Veřejná zakázka: FN Brno - výstavba gynekologicko-porodnické kliniky - projekt 335V911000001

Vysvětlení zadávací dokumentace č. 45

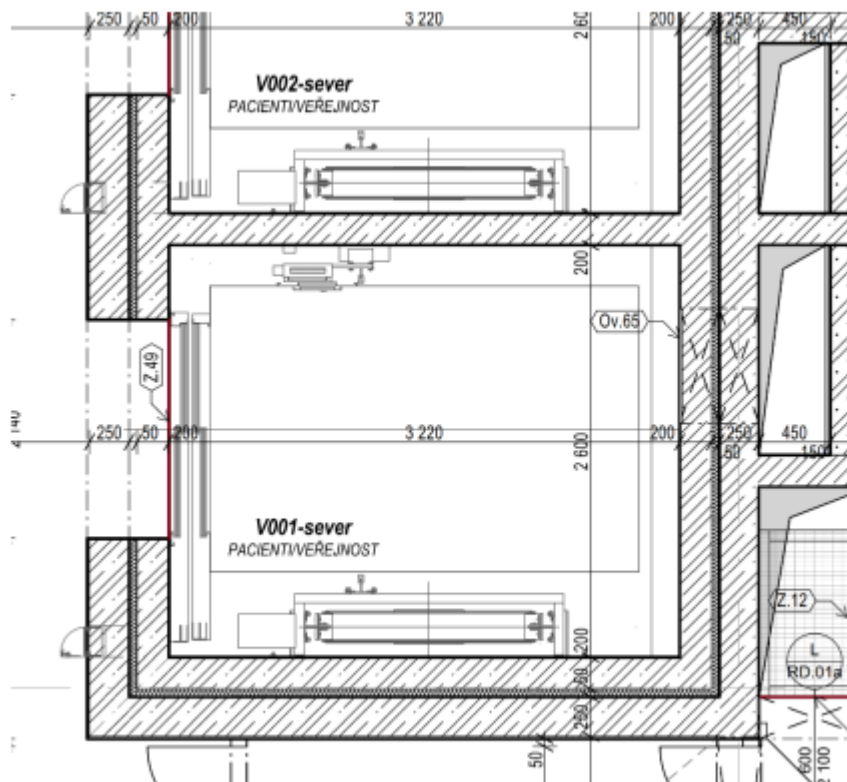
1359	K	767-806	Z.20 - Protidešťové žaluzie, dodávka a montáž, specifikace dle PD	kus	8,000
	P		<i>Poznámka k položce:</i> <i>Technická zpráva</i> <i>Tabulka zámečnických výrobků</i> <i>Z.20 Protidešťové žaluzie 6720x3500 mm</i>		
	VV		"výměra byla odměřena z výkresů uvedených v poznámce této položky"8		8,000

V popisu se píše, že „minimální volná plocha musí odpovídat požadavkům VZT“.

Dotaz 6a - jaké jsou konkrétní požadavky VZT pro tento výrobek? Projekt požadované neudává.

Dotaz 6b – jaký je profil a velikost lamely?

Dotaz 6c – jaký je referenční výrobek?

Dle projektové dokumentace je výrobek Z.20 osazen na fasádě - fasádní skladba OS.01, která je tvořena železobetonovou stěnou tl. 250mm, tepelnou izolací tl. 320mm. Není tedy jasné, jakým způsobem může prvek Z.20 plnit větrací funkci

Stejný případ je i pro pozice Z.21, Z.22, Z.23, Z.24.

Mají výrobky Z.20 – Z.24 plnit pouze designovou roli?

Výrobky Z. 20 - Z. 24 plní designovou roli. Za výrobky Z. 20 - Z. 24 se v některých místech nachází větrací mřížky VZT (Viz část D.1.4.4 SO-01 VZT).

Doplňeny požadavky VZT do D.1.4.4-SO-01-A-01.

Doplňeny požadavky na lamely do D.1.1-SO-01-A-08.
